CONSTRUCTION D'UNE NOUVELLE PRISE
D'EAU BRUTE DANS LE LAC SAINT-LOUIS
POUR L'USINE DE PRODUCTION D'EAU
POTABLE LACHINE

ADDENDA NO. 3
RÉPONSES AUX QUESTIONS ET
COMMENTAIRES DU MINISTÈRE DU
DÉVELOPPEMENT DURABLE, DE
L'ENVIRONNEMENT, DE LA FAUNE ET DES
PARCS

Projet n° 111-19660-02

Date : Octobre 2014

CROQUIS DU MASSIF D'ENTRÉE RÉVISÉ

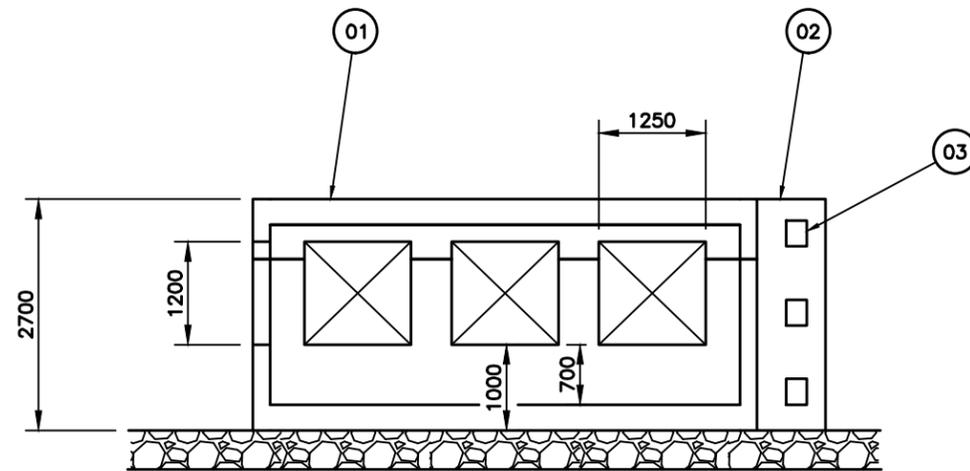
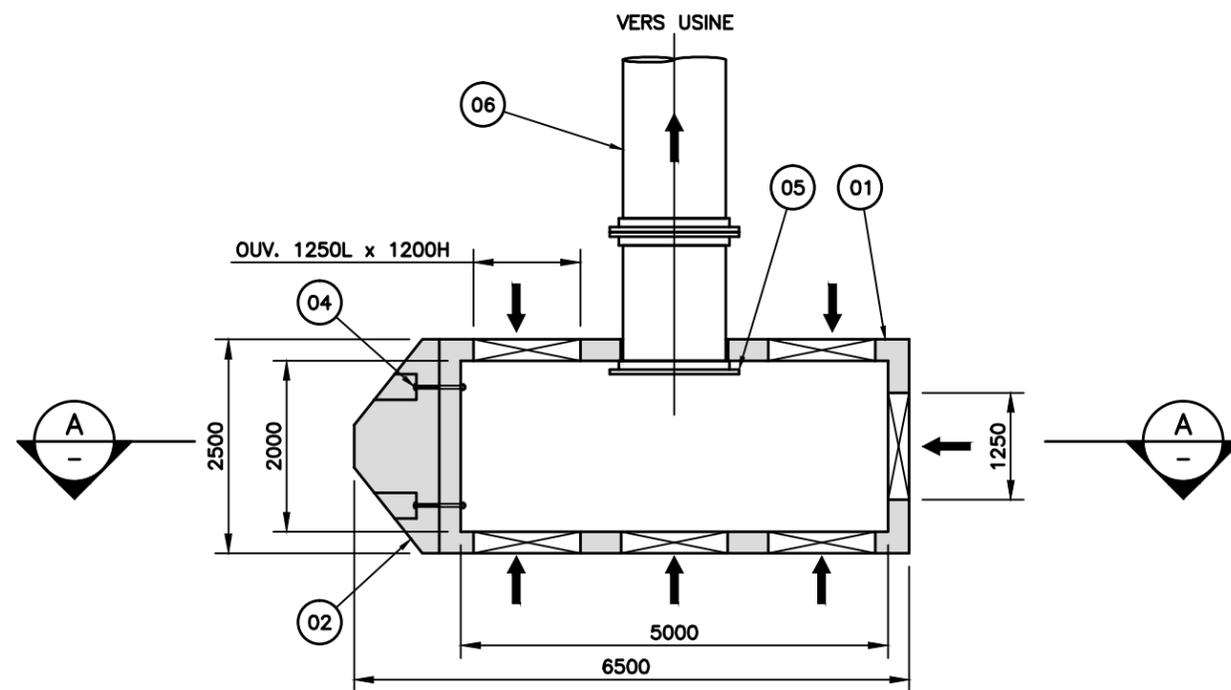
QC-10 *À l'annexe C - Croquis de la conduite de la prise d'eau ancrée à un ouvrage d'entrée, la nomenclature ne semble pas concorder avec les éléments identifiées sur la coupe A-A et la vue en plan*

Réponse Le croquis a été modifié (voir l'annexe C).
